## Remissyttrande på "Boverkets förslag till föreskrifter om skydd med hänsyn till hygien, hälsa och miljö samt om hushållning med vatten och avfall

RISE samlade synpunkter och kommentarer för remissen *Boverkets förslag till föreskrifter om skydd med hänsyn till hygien, hälsa och miljö; med konsekvensutredning.*

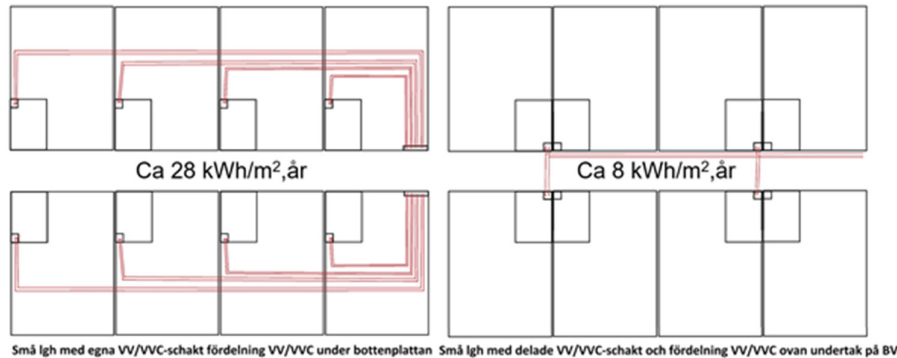
Vad ingår i projekteringsskedet då första verifieringen av (funktions)krav bör genomföras?

Arkitektens planlösning och schaktplaceringar ger grundförutsättningen för hur bra byggnaden kan bli. Exempel på hur fel det kan bli för ett flerbostadshus med studentlägenheter, vilken inte har en lämplig planlösning, schaktplacering med mera.

Små lgh med egna VV/VVC-schakt fördelning VV/VVC under bottenplattan Små lgh med delade VV/VVC-schakt och fördelning VV/VVC ovan undertak på 8V

För studentboendet användes VVC-schablon 3 kWh/m<sup>2</sup>,år

Spiegelvändning av varannan studentlägenhet (hotellösning) minskar löpmeter VV/VVC-rör och kallvattnet får då en lägre omgivningstemperatur i det andra schaktet samt VV/VVC-rörstråk ovan undertak på bottenvåningen minskar kraftigt VV/VVC-rördragningen. Kallvatten till kallvattenschaktet bör fortfarande dras under bottenplattan för att få en sval omgivning.

Redan i mycket tidiga skeden när arkitekten tar fram planlösning, schaktplacering och placering av rör-/kanalstråk behöver arkitekten stöd av energi- och installationskompetens för att skapa i grunden en bra byggnaden, för annars kan det bli fel med ökad risk för övertemperatur, risk för varmt kallvatten, etcetera.
